Alta Velocità ferroviaria Salerno-Reggio Calabria

Dibattito Pubblico sulla linea AV
Salerno - Reggio Calabria
Raddoppio Cosenza –
Paola San Lucido

Relazione conclusiva

16 settembre 2022

Figura 1-Ramo NV02-1 con limitata occupazione dell'Are SIC-
Tavola del Progetto "Addendum - Analisi Della Soluzione Progettuale e delle Alternative" datata novembre 2021

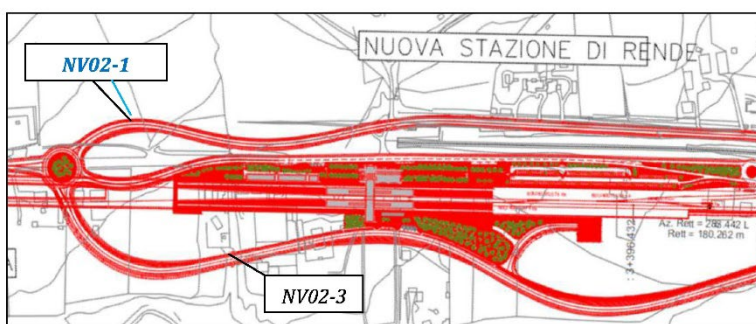
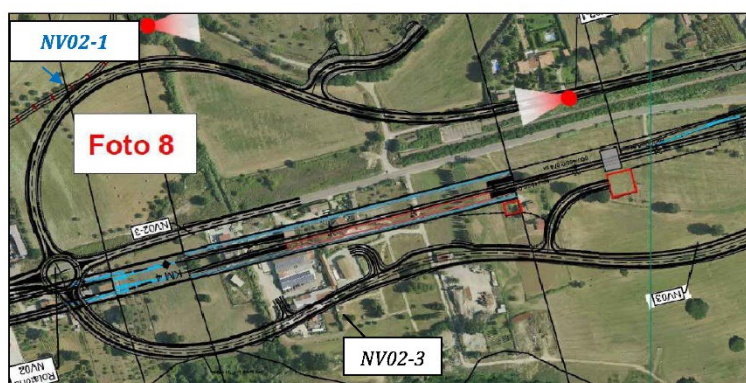
Un importante e articolato contributo della Associazione Spazio Aperto 1495 mette in evidenza i gravi effetti di impatto ambientale che questa scelta producono. In particolare, dopo aver messo in evidenza il "contesto ad alto interesse naturalistico" nel quale si inserisce il progetto di RFI, pone l'attenzione sulla parte stradale ed in particolare sul il ramo denominato NV02-1, che dovrebbe prendere il posto della strada provinciale di collegamento da Santa Maria di Settimo fino alla rotatoria in progetto.

“Questa progettazione, da un originario andamento più conservativo in termini di sostenibilità ambientale (fig. 1) ed uso del suolo è stato rimodulato penetrando in maniera selvaggia sulla collina antistante (fig.2). Dalla relazione tecnica specialistica si evince che Il ramo denominato NV02-1,

invece di essere classificato come strada E di quartiere in un contesto pressoché urbanizzato, è stato inquadrato dai progettisti in parte di quartiere, determinando, a detta dei progettisti di RFI, un siffatto sviluppo planimetrico ad alto impatto ambientale e paesaggistico."

Risposta - L'ambito territoriale all'interno del quale ricade la viabilità NV02, che di fatto ha la funzione di garantire la continuità della SP91, è extraurbano. L'intervallo di velocità di progetto corrispondente a tale categoria è 40-100km/h.

Risposta - La costruzione della stazione non muta la classificazione funzionale della strada, in quanto per definire ambito urbano (Art. 3 C.d.S comma 8) sono necessarie 25 unità abitative, per cui l'ambito è extraurbano.
